INA SERVICE INFO

Spannarm 533 0075 30

Unbedingt Schraubenlänge beachten

Bild: Links, neue Ausführung / rechts, alte Ausführung

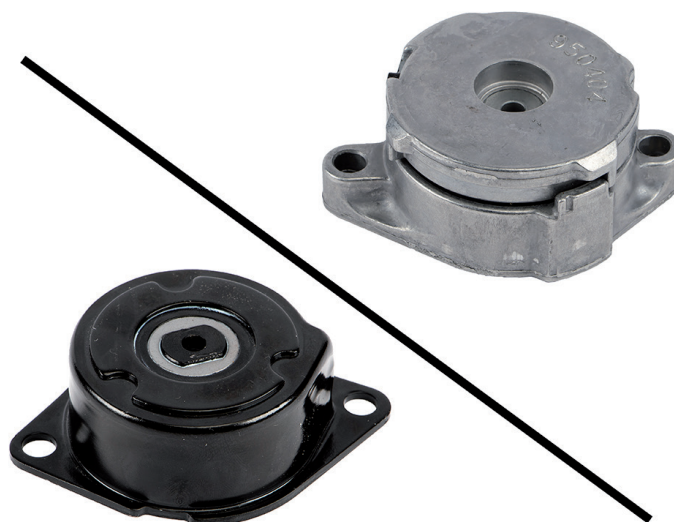
Aufgrund der ständigen Weiterentwicklung unserer Produkte wurde der Spannarm 533 0075 30 modifiziert. Dadurch werden bei der neuen Ausführung kürzere Schrauben für die Montage benötigt. Die Schrauben M8x35 ändern sich in M8x22.

Die Service Information zeigt die optischen Merkmale der bisherigen Ausführung (Bild rechts) und der neuen Ausführung (Bild links).

Beim neuen Spannarm 533 0075 30 dürfen für die fachgerechte Reparatur nur Schrauben mit dem Maß M8x22 verwendet werden!
